改善箇所説明図

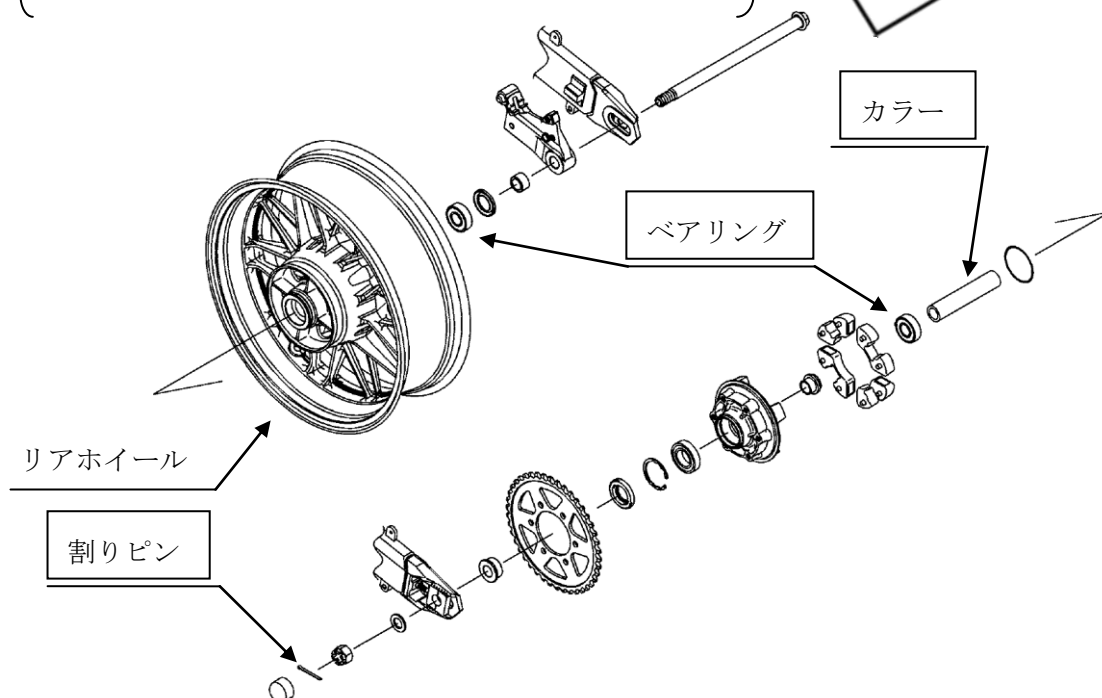
リアホイールに組み付けられているカラーの形状が不適切なため、カラーとリアホイールが接触していることがある。そのため、そのままの状態で使用続けると、カラーとリアホイールが熱変形により固着し、最悪の場合、リアホイールが破損するおそれがある。

全車両、カラーを対策品に交換し、ベアリングと割りピンを新品に交換する。
リアホイールが損傷している場合、リアホイールを新品に交換する。

識別：フレームのシートロックブラケット付近に白色の識別ペイントを塗布する。
